仕様変更のご案内

SmartAXIS シリーズ FT1A 形

SmartAXIS シリーズ FT1A 形の銘板表記変更についてご案内いたします。

●変更箇所

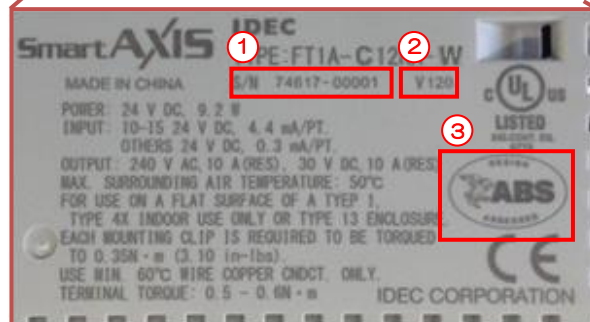
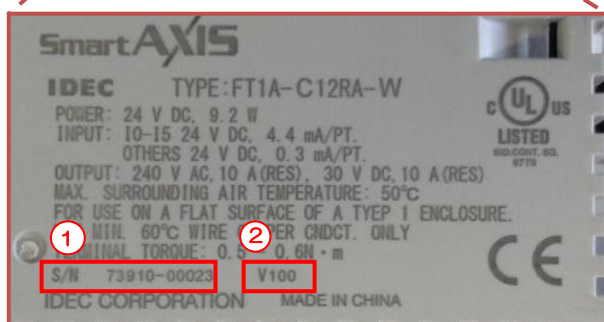
船舶規格取得に伴い、製品銘板および個装ケースのラベル表記の内容を一部変更いたします。

- ① シリアルナンバー（S/N）を「746」で始まる番号（746xx-xxxxx）に変更いたします。
- ② 製品バージョンを変更いたします。
変更後バージョン 「Touch：V120」、「Pro、Lite：V130」
- ③ 製品銘板に ABS マークを追加いたします。
